# Fiche Action Aktion Blatt Action Note

DOCT00041-A -09/2008-

EUROLOHR 100, EUROLOHR 300; CHR

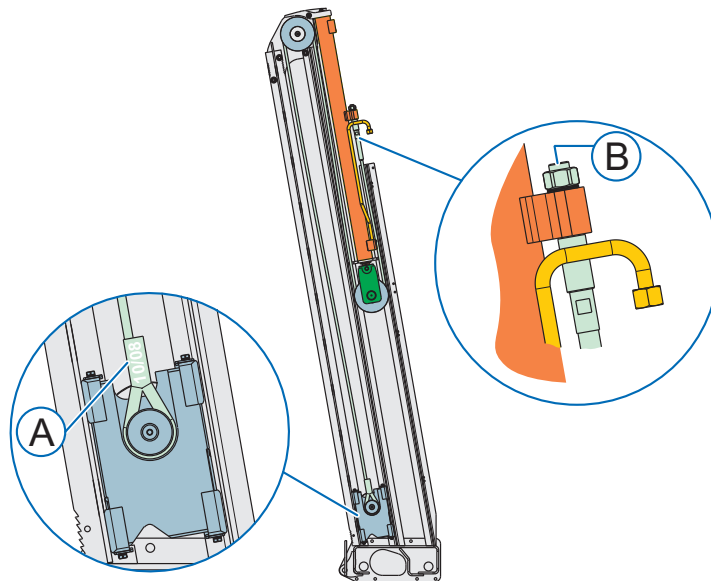
Zur Vermeidung des Risikos abrupten Reissens dieser Kabel empfehlen wir sehr, diese Seile systematisch nach 5 Jahren normaler Benutzung auszutauschen.

Die Austausch kabel mit der Referenz F00373838 verfügen über eine Ermüdungsfestigkeit, die es gestattet, das Austauschintervall bei normaler Benutzung auf 7 Jahre zu verlängern.

Zur Vermeidung jeglicher Verwechslung tragen die neuen Kabel ein Unterscheidungsmerkmal am Ende des Endstücks M22 (Buchstabe (B) in Kaltprägung) sowie das Herstellungsdatum, eingeschlagen auf dem Stutzen Durchmesser 32 ((A)). Siehe untenstehendes Schema.

Kabel ohne Kennzeichnung B	Austausch nach 5 Jahren
	Kabel mit Kennzeichnung B	Austausch nach 7 Jahren
